廃炉発官R4第180号
令和5年2月15日

福島第一原子力発電所 特定原子力施設に係る実施計画 変更認可申請書

5号機取水口廻りのALPS処理水海洋放出設備設置による管理対象区域の変更に伴い、下記の通り変更を行う。

図2.15-8 モニタリングポスト配置図

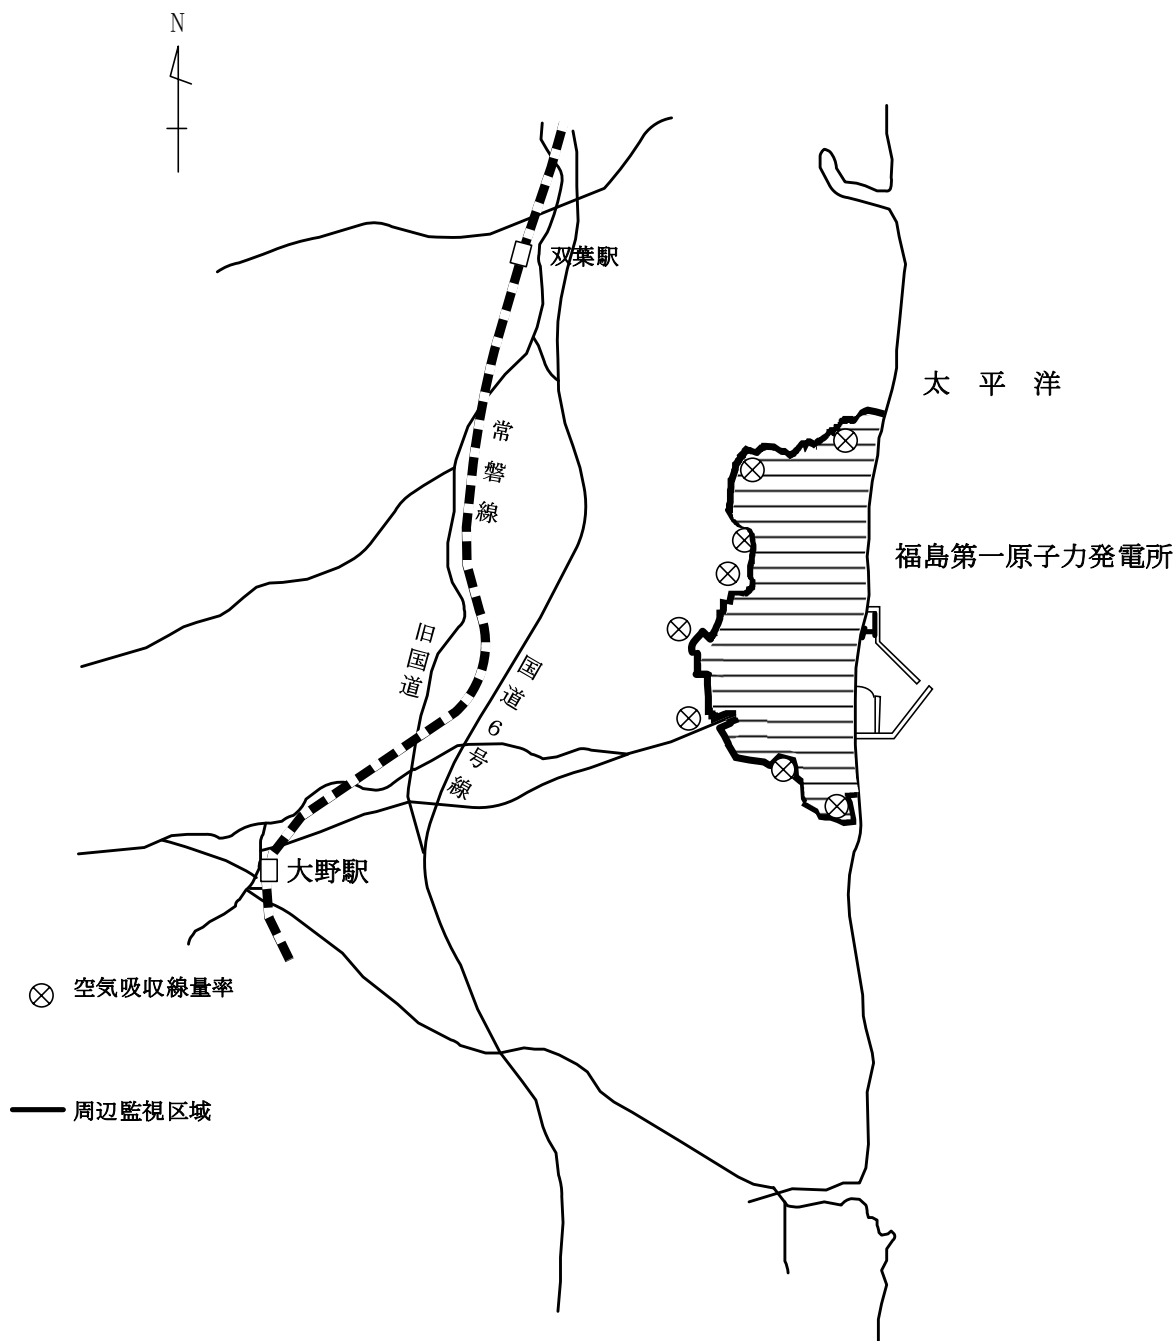
- ・5号機取水口廻りのALPS処理水海洋放出設備設置に伴う図面の変更

図 5 7

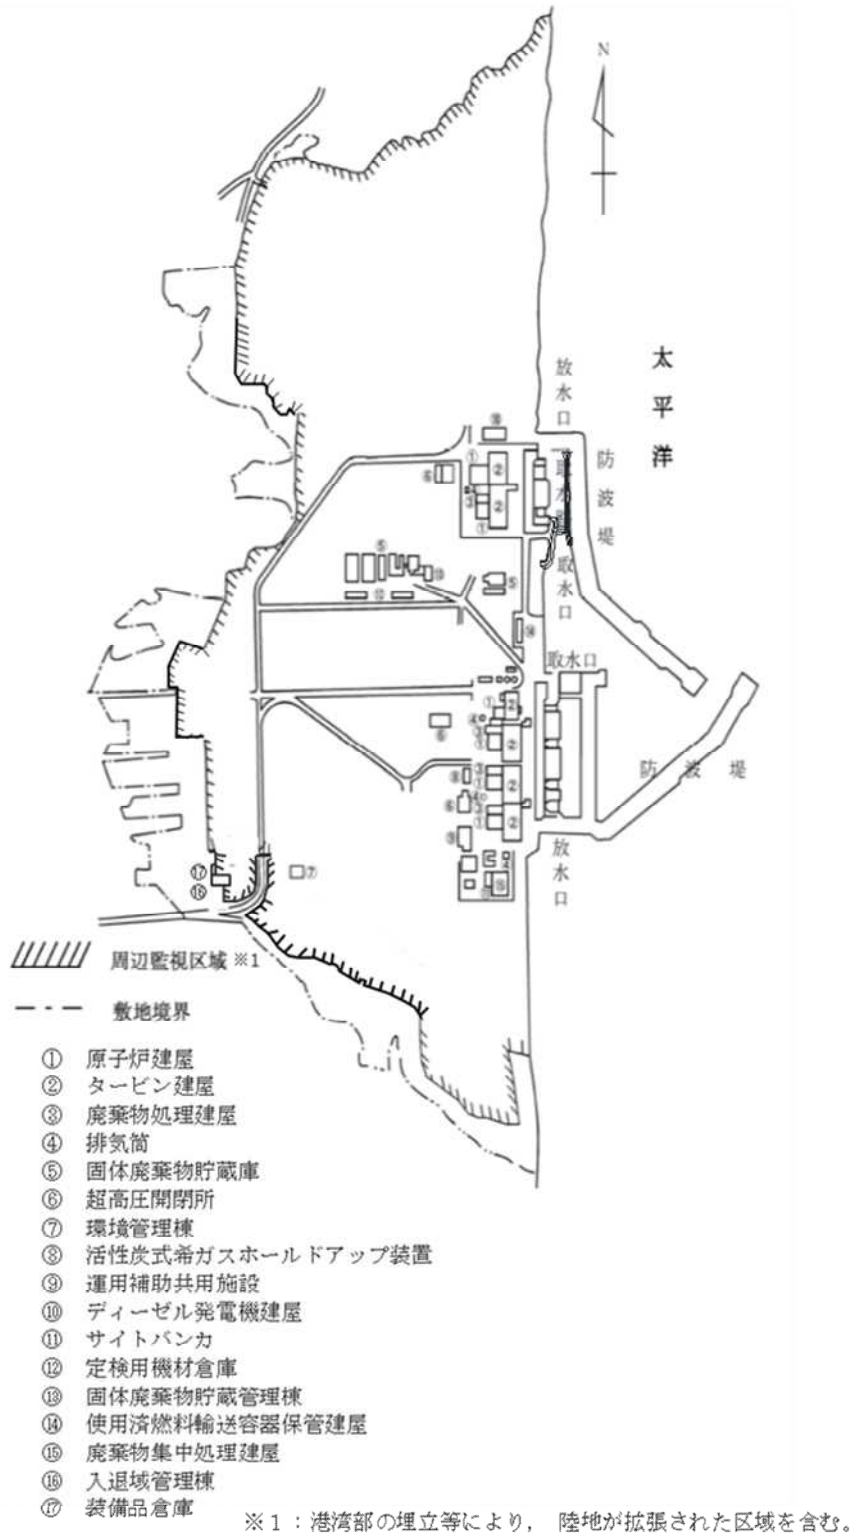
- ・5号機取水口廻りのALPS処理水海洋放出設備設置に伴う図面の変更

図 6 0

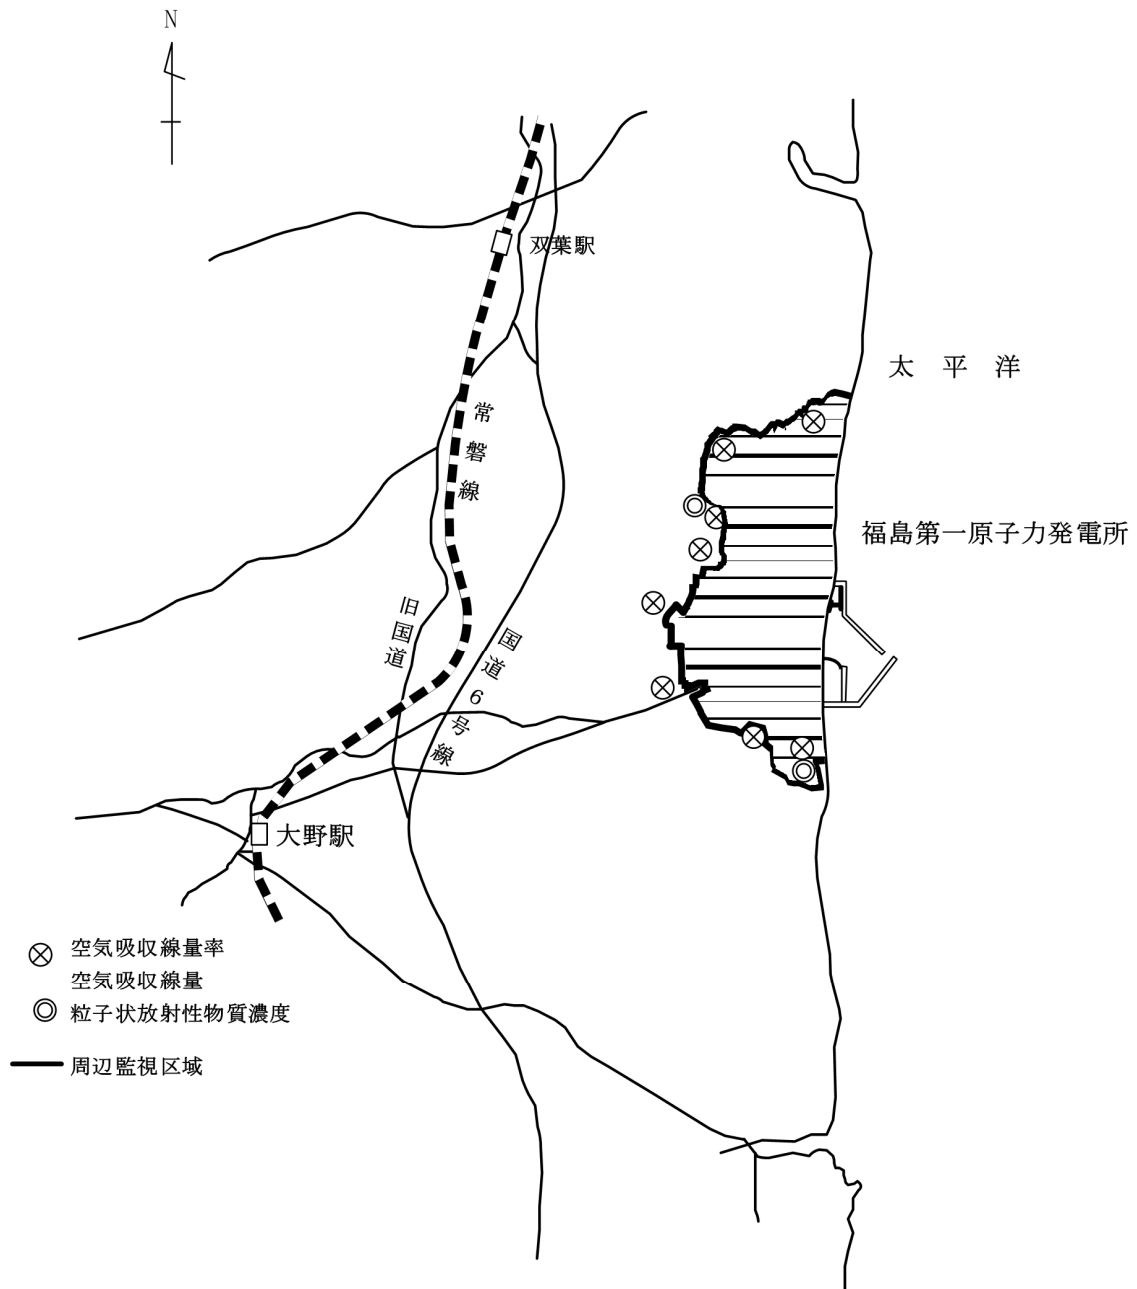
- ・5号機取水口廻りのALPS処理水海洋放出設備設置に伴う図面の変更

図 9 8

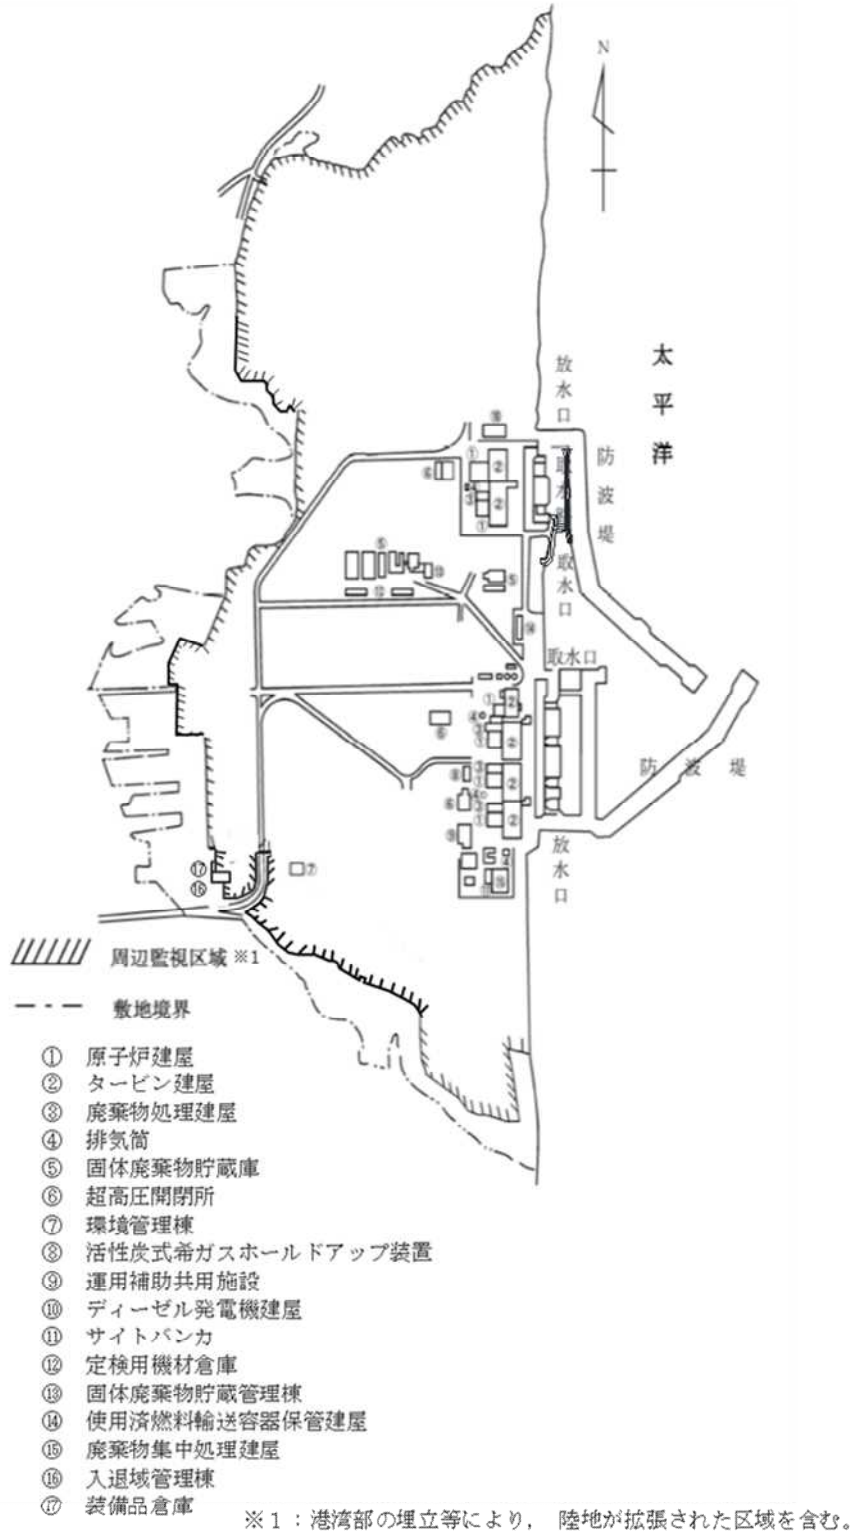
- ・ 5 号機取水口廻りの A L P S 処理水海洋放出設備設置に伴う図面の変更

図 101

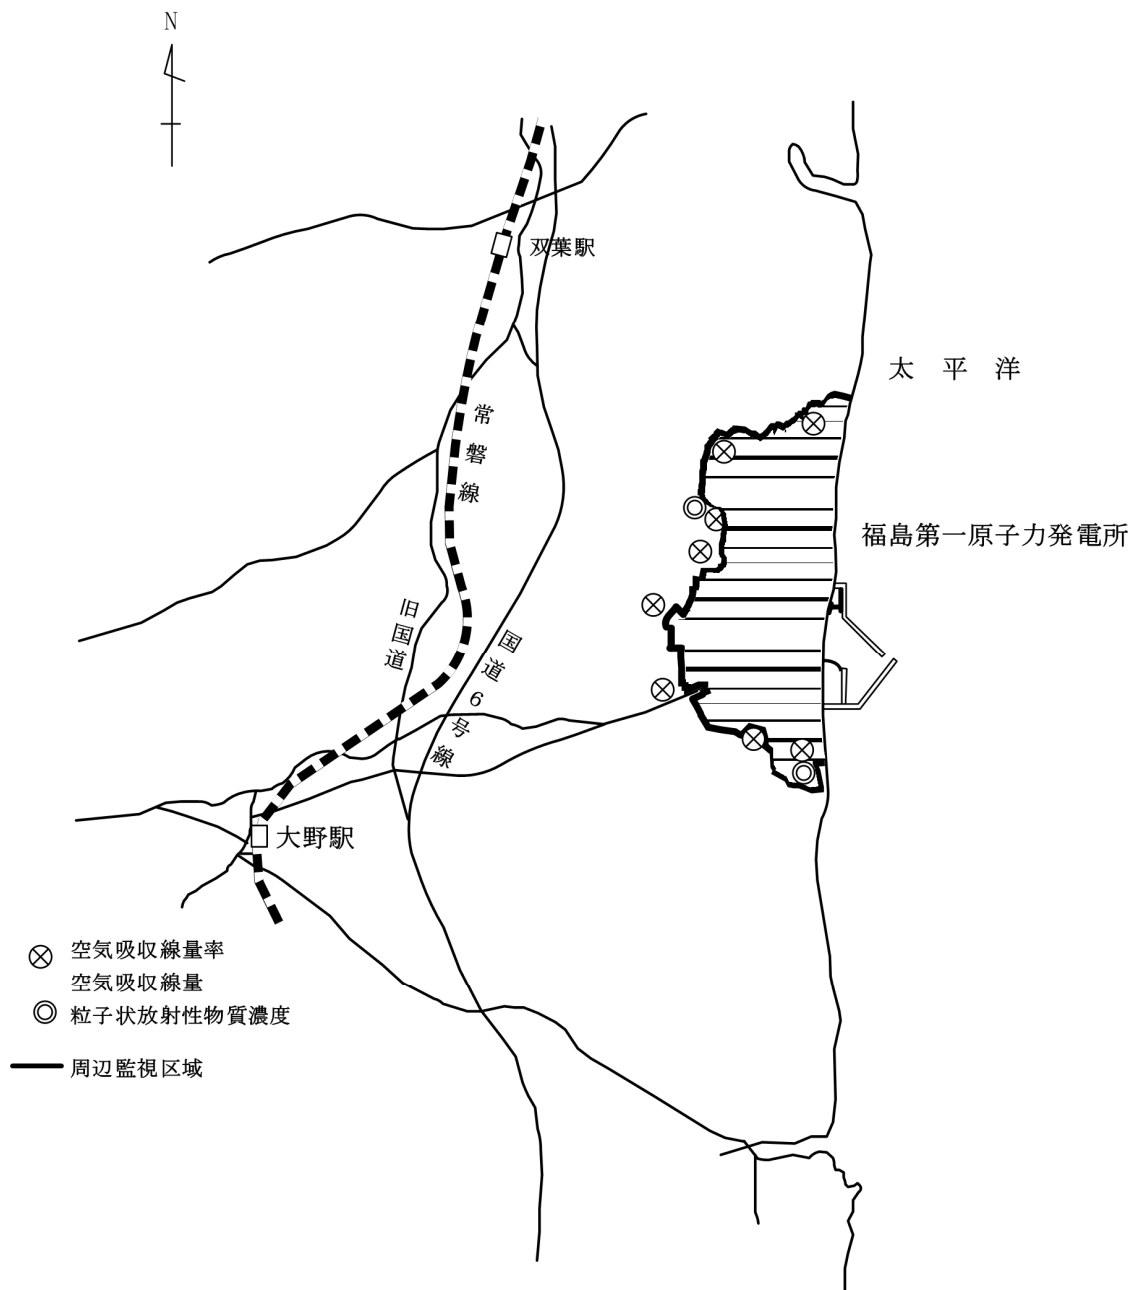
- ・ 5 号機取水口廻りの A L P S 処理水海洋放出設備設置に伴う図面の変更
附則

図3. 1-1 周辺監視区域図

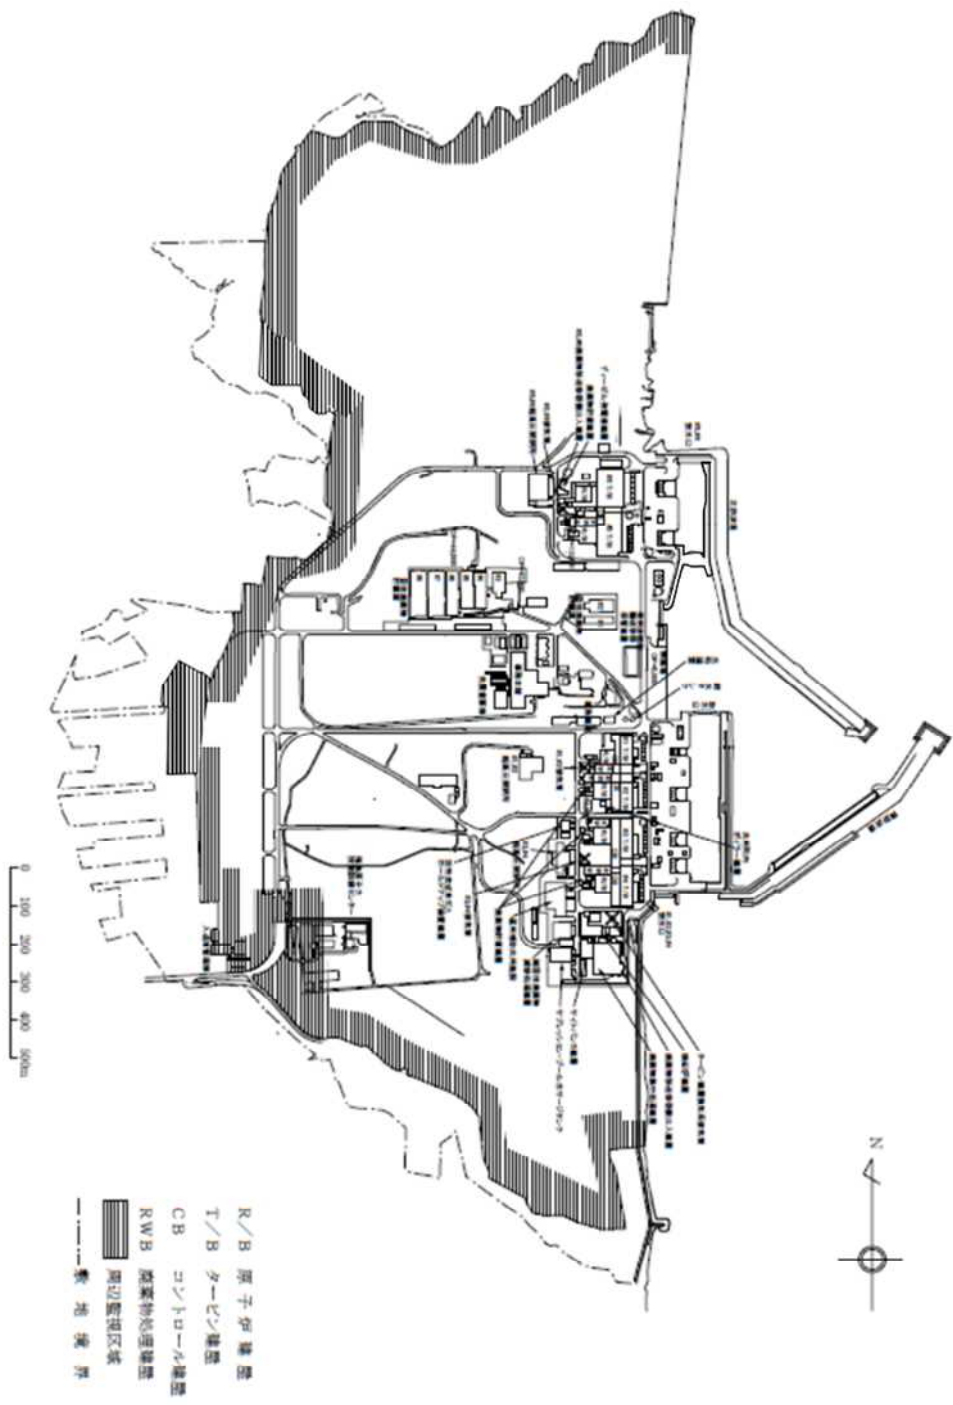
- ・ 5 号機取水口廻りの A L P S 処理水海洋放出設備設置に伴う図面の変更

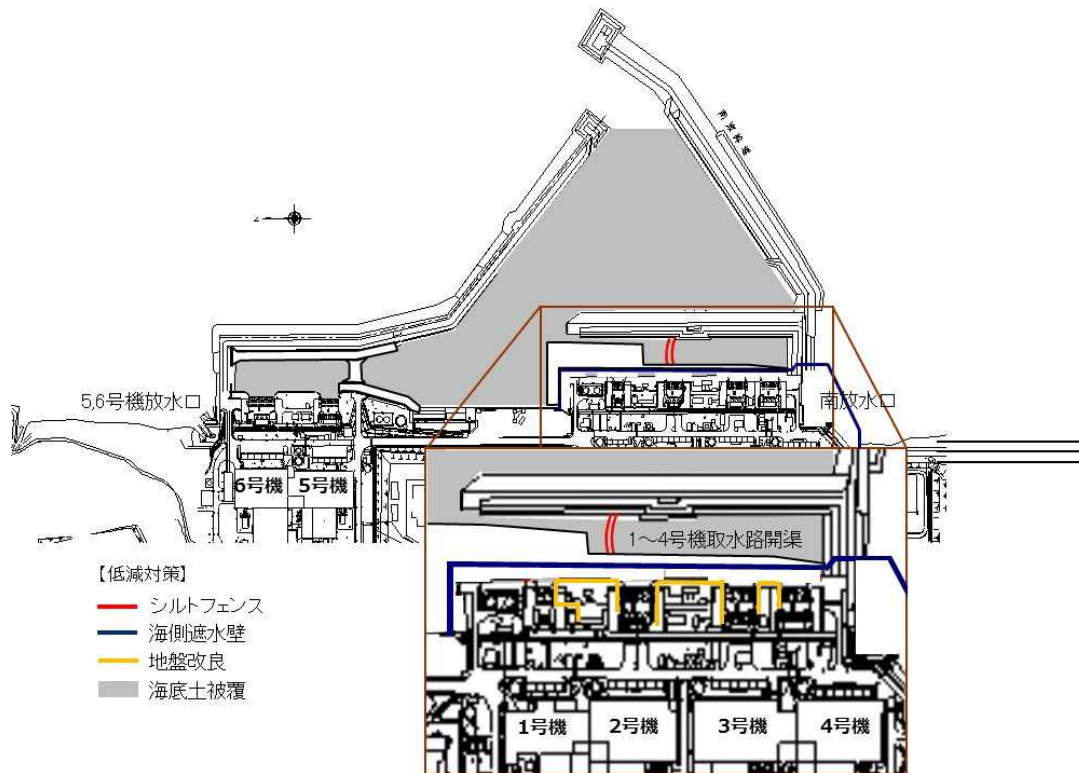
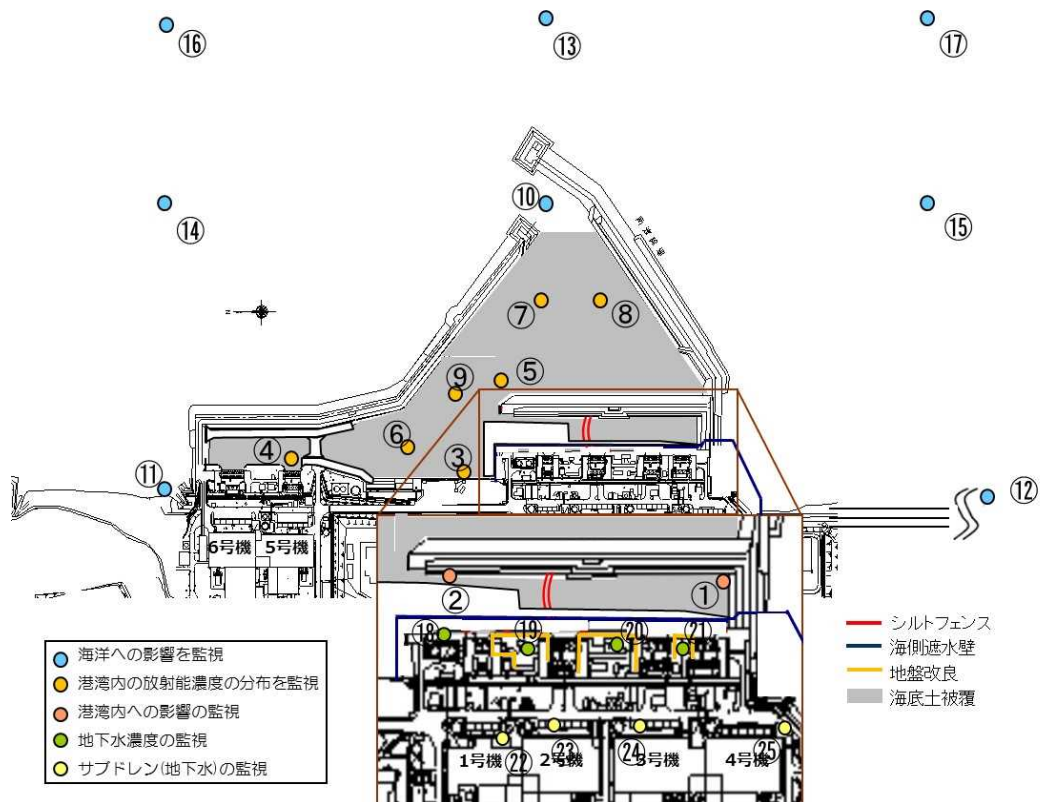
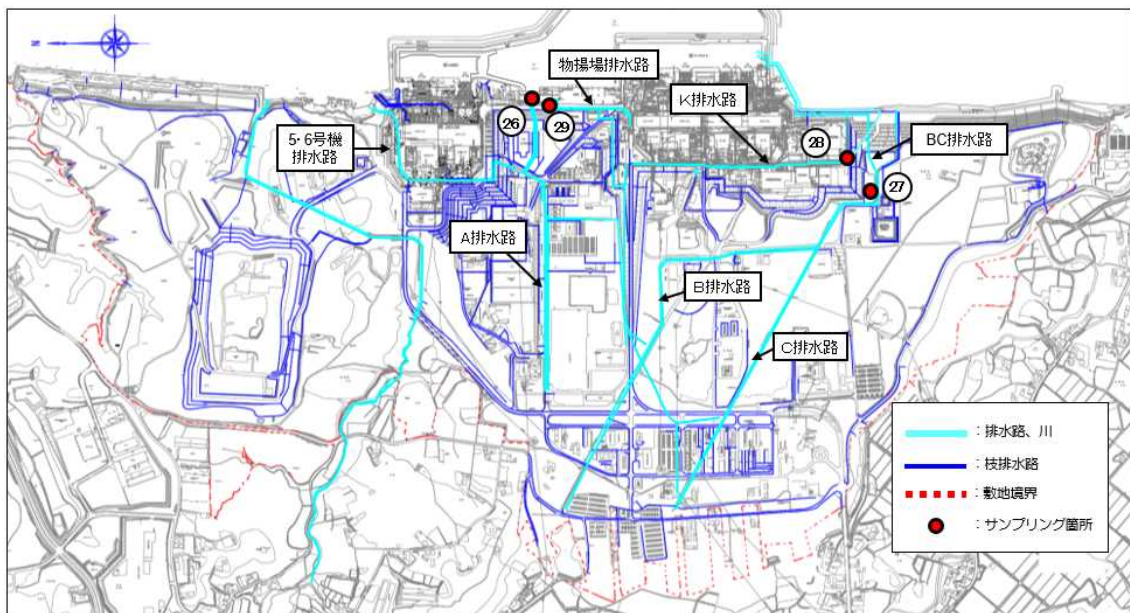
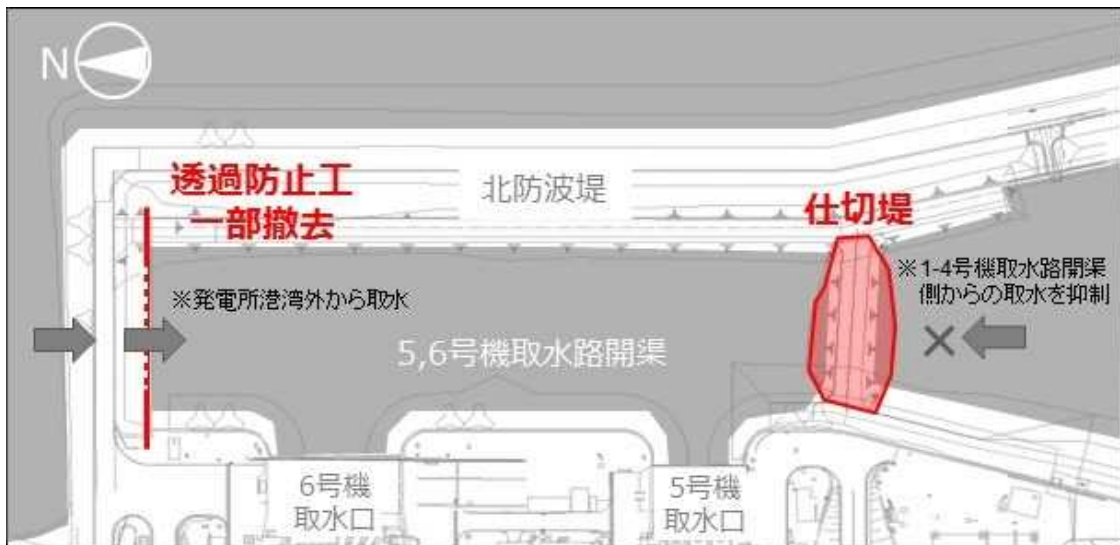
- ・ 5 号機取水口廻りの A L P S 処理水海洋放出設備設置に伴う図面の変更
